JMTR原子炉施設に係る 廃止措置計画認可申請書の一部補正 の概要について

令和2年12月14日

国立研究開発法人日本原子力研究開発機構
高速炉・新型炉研究開発部門
大洗研究所 材料試験炉部

□ 廃止措置計画の申請及び一部補正について

空気システム用冷却設備の配置図

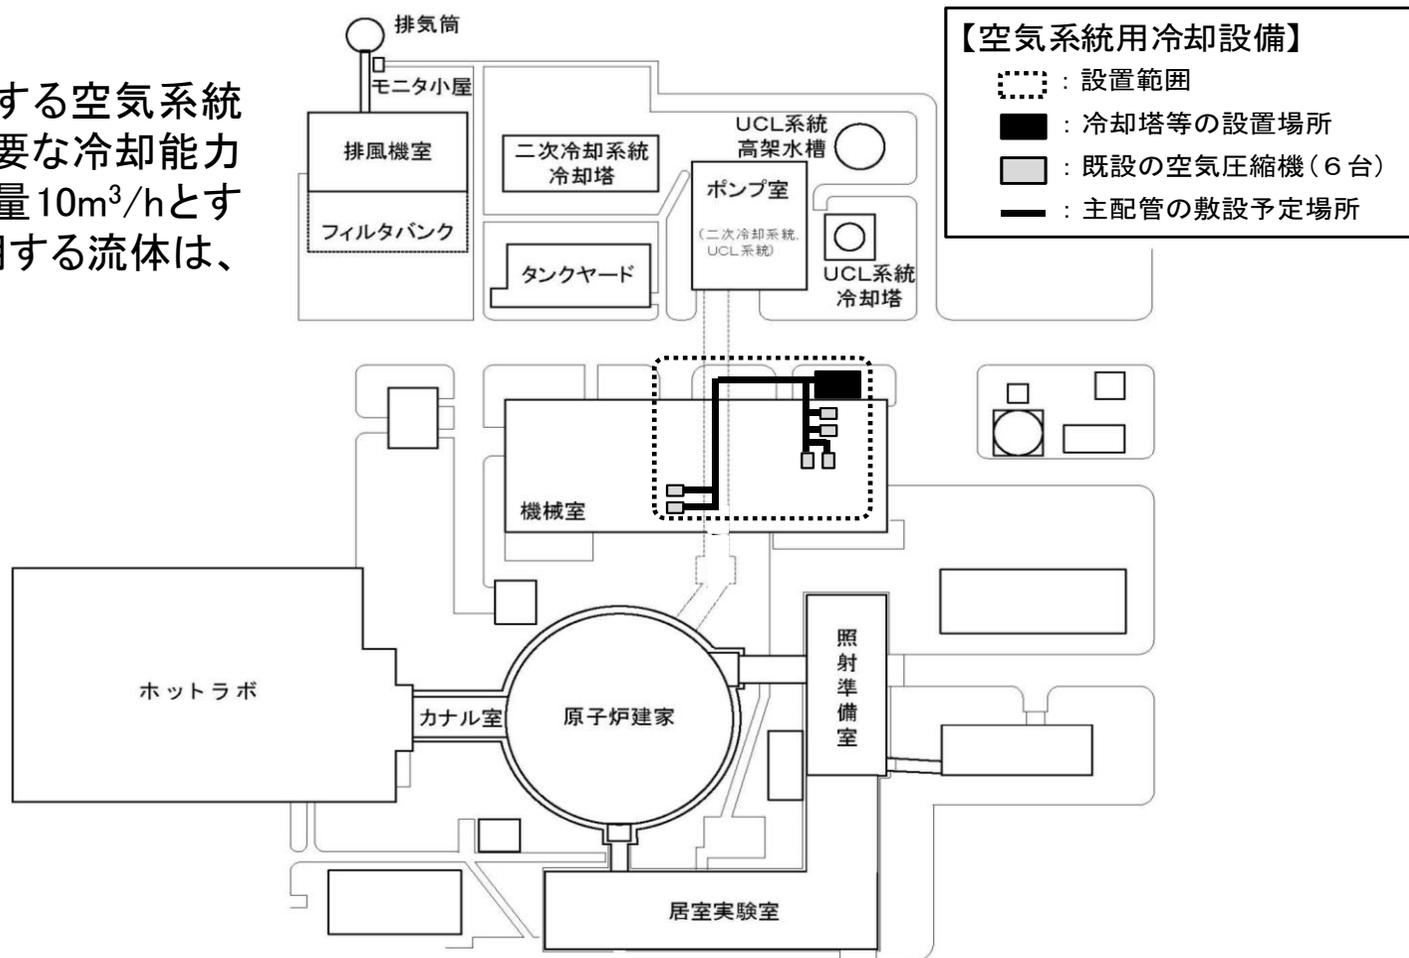
空気システム用冷却設備が冷却する空気システムの空気圧縮機は6台であり、必要な冷却能力は交換熱量0.1MW、冷却水流量10m³/hとする。空気システム用冷却設備で使用する流体は、工業用水とする。

冷却塔は製造メーカーにおける既製品とし、冷却能力が0.1MW以上、型式が開放式冷却塔(2台)とする。

空気系統用冷却設備の冷却水が循環する系統(以下「冷却水系統」という。)に用いる配管(以下「主配管」という。)は、JIS G 3454「圧力配管用炭素鋼鋼管」のSTPG370を用いる。主配管は、50A-Sch40及び80A-Sch40とする。また、冷却水系統は、配管の他、JIS規格の継手又はフランジ、JIS規格等の検査に合格した既製品の弁類により構成する。

空気系統用冷却設備の系統図

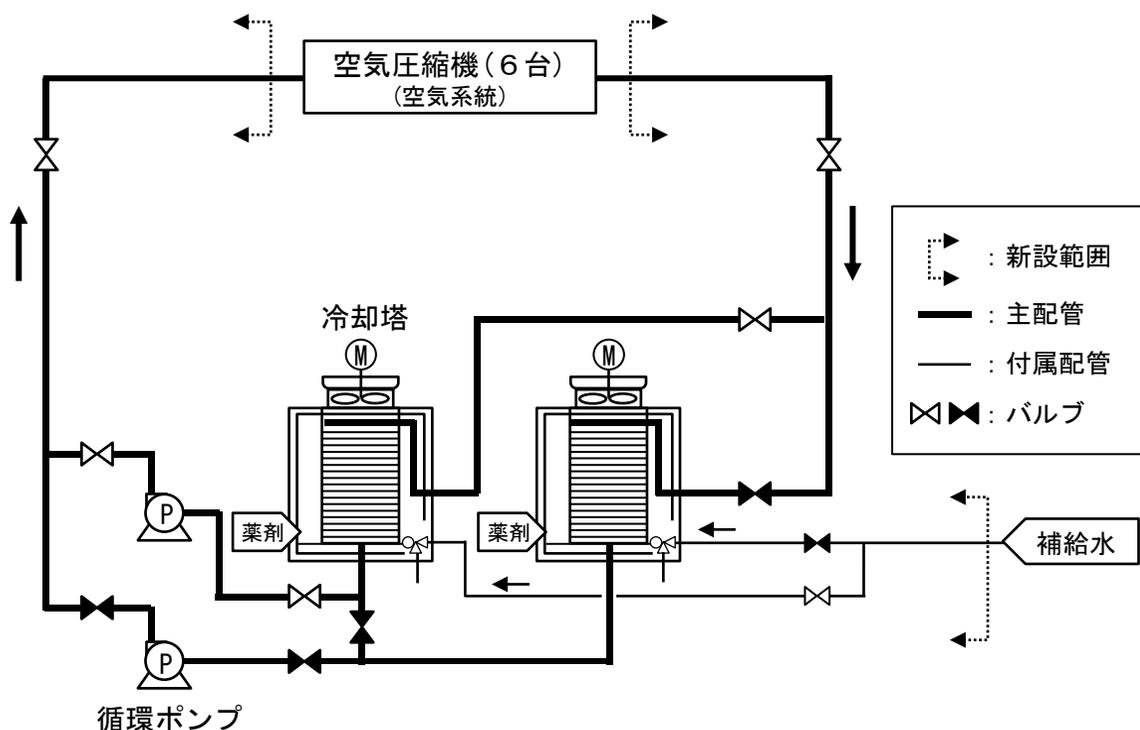
循環ポンプは、JIS規格等の検査に合格した既製品を用いる。循環ポンプは2台とし、各々の冷却水流量が10m³/h以上の能力を有するものとする。

項目	主要機器		
	冷却塔	配管等* ⁶	サポート類
最高使用圧力	—	0.5MPa (gage)	—
最高使用温度	—	60°C	—
機器等の区分* ¹	機器区分外	第4種管	機器区分外
流体の種類	水	水	—
耐震設計の区分* ²	一般機器		
耐震重要度分類* ³	Cクラス(相当)* ⁴		
設計震度* ⁵	水平0.24G

空気系統用冷却設備の工事フロー図

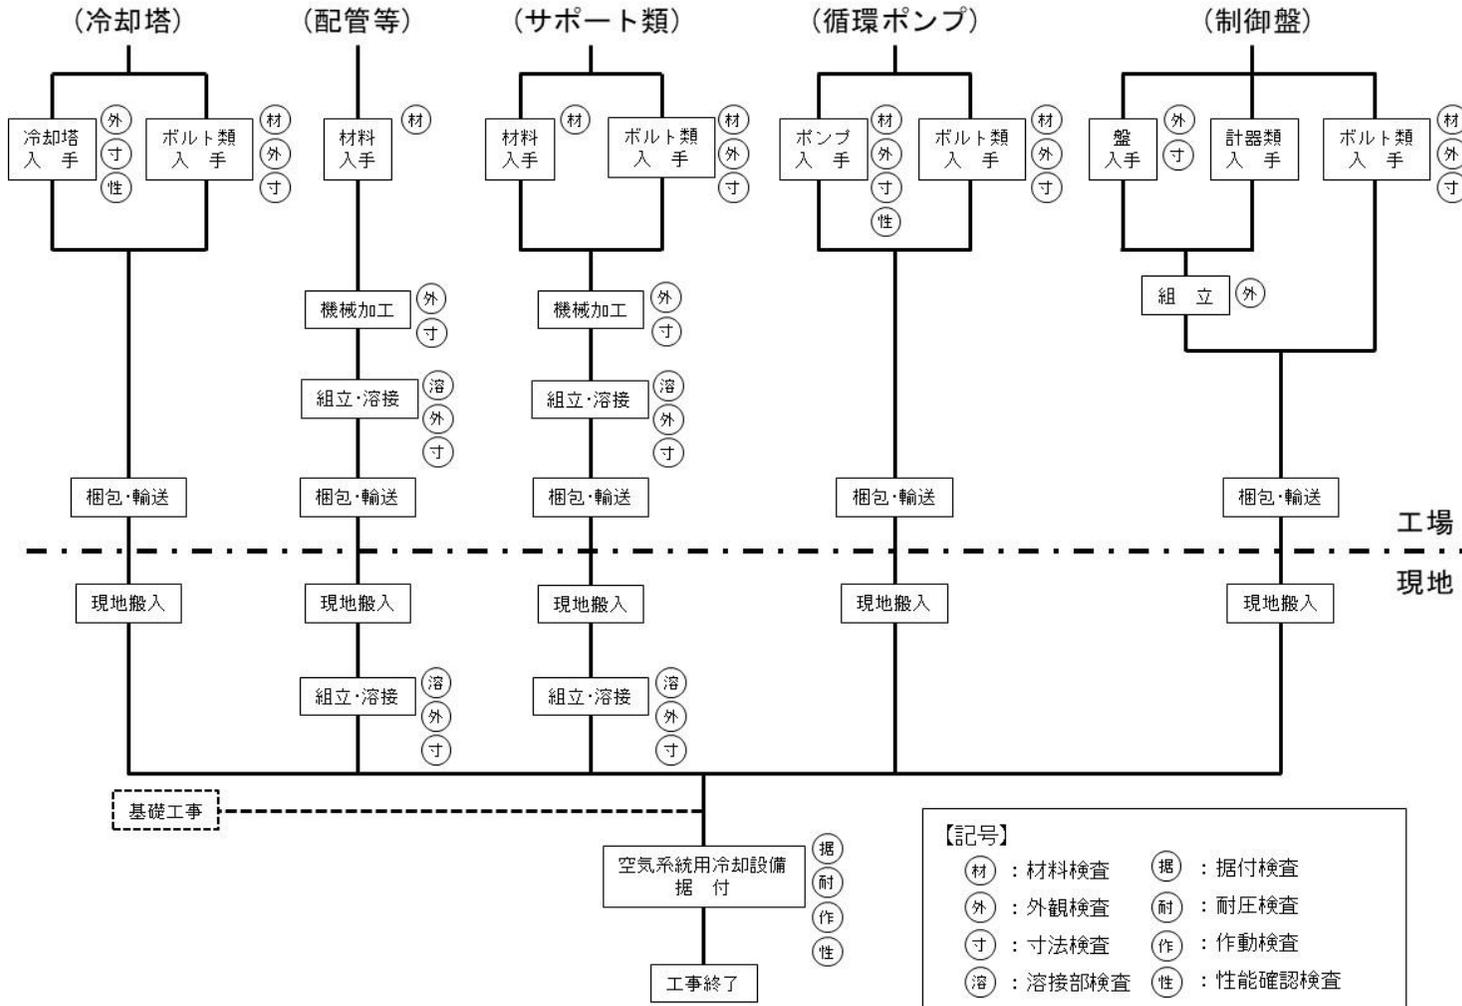
空気系統用冷却設備の設置に関する工事及び検査は、以下工事フローに示す方法、手順、検査項目について実施する。

- ①材料検査
設計仕様で示した材料について、JIS 認証取得者等が発行した材料証明書等により確認
- ②外観検査
外観に異常のないことを目視で確認
- ③寸法検査
寸法が所定の値であることを測定又は材料証明書若しくは試験検査成績書により確認
- ④耐圧検査
系統構成が完了した配管系について、水圧又は気圧により所定の圧力を負荷した後、検査圧力に耐え、かつ漏えいのないことを目視あるいは発泡剤により確認
- ⑤据付検査
主要機器が所定の位置に適切に据え付けられていることを目視又は測定器により確認
- ⑥作動検査
設備を運転し、主要機器である冷却塔及び循環ポンプの作動中に異音、異常な振動の発生がなく円滑に動作することを確認
- ⑦性能確認検査
・交換熱量が 0.1MW 以上を有する型式が選定されていることを銘板等により確認
・冷却水流量が $10\text{m}^3/\text{h}$ 以上を有することを確認
- ⑧溶接部検査
各溶接工程において溶接基準における第4種管に適用する試験検査項目を実施
